## EPAGE DOUBS DESSOUBRE

# AVIS RELATIF A ENQUETE PUBLIQUE

**Autorisation environnementale relative au projet d'implantation d'une nouvelle microcentrale hydroélectrique au lieu-dit Le Moulin Neuf, présentée par la S.A.S. TELLIF**

Mercredi 16 février 2022

Page 86 de l'étude d'incidence **« Le projet de réhabilitation du site hydraulique répond aux objectifs du SRCE en confortant la continuité écologique du Doubs ».**

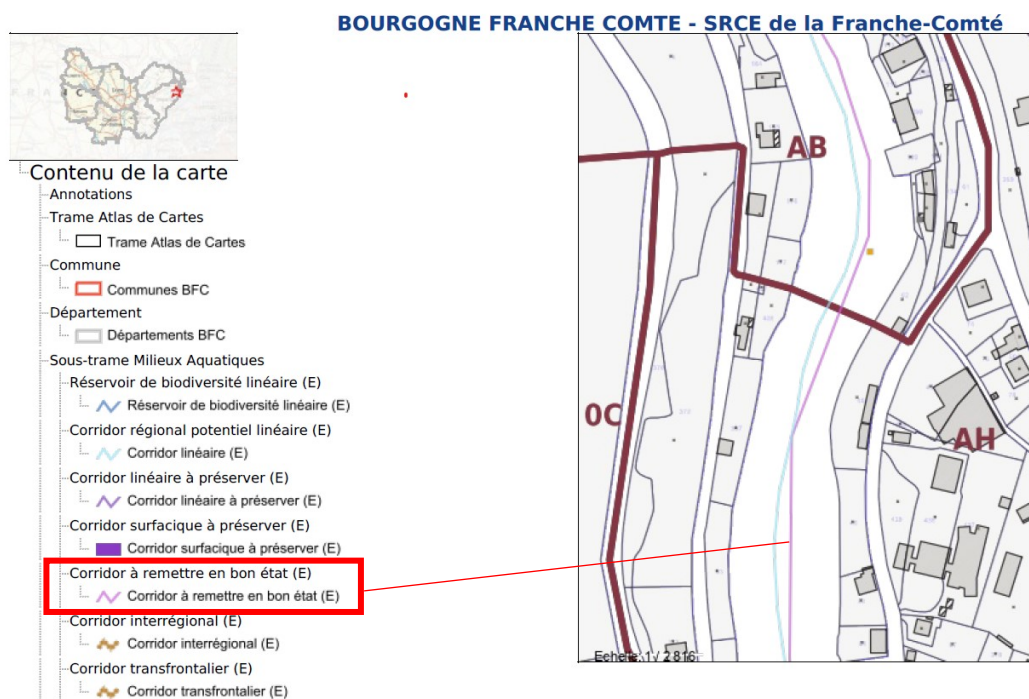
**Il paraît totalement improbable que le projet actuel conforte la continuité écologique du Doubs.** Le projet consiste en effet à maintenir un ouvrage bloquant tout ou partie de la continuité écologique en installant deux turbines et en restaurant un canal. La passe à poissons proposée ne répond à aucun critère technique et n'assure en aucun cas la montaison des espèces piscicoles, par conséquent le projet ne répond pas à l'orientation OB2- 3 du SRCE. Il est fort probable que le canal crée la plus grosse zone d'attrait pour le poisson qui se dirige dans l'eau non pas par l'ouïe ou la vue mais via le courant. Il est donc très probable que la majorité des poissons se retrouvent bloqués dans le canal en suivant le courant et ne

trouvent pas le bas du seuil ou la rampe aménagée. Par conséquent, sans étude plus poussée pour l'installation d'une passe à poissons, le projet actuel dégrade la continuité, la trame bleue et ne peut pas répondre au SRCE en améliorant la continuité écologique.

De plus, il est à noter une inadéquation entre les arguments avancés par le pétitionnaire au titre des objectifs du SRCE et l'image présentée en page 85 de l'étude d'incidence. Il n'est pas visible, ou alors extrêmement peu, que le projet se situe en plein cœur d'un corridor à remettre en bon état (cf carte ci-dessous). Ce qui tend à corroborer l'inadéquation du projet avec les objectifs du SRCE. Il est aussi à noter que le plan présenté par le porteur de projet oublie d'afficher l'ouvrage du Vieux Moulin présent sur le Dessoubre et propriété du porteur de projet, seuil classé en liste 2 et ne disposant d'aucun ouvrage permettant la restauration de la continuité piscicole à ce jour.
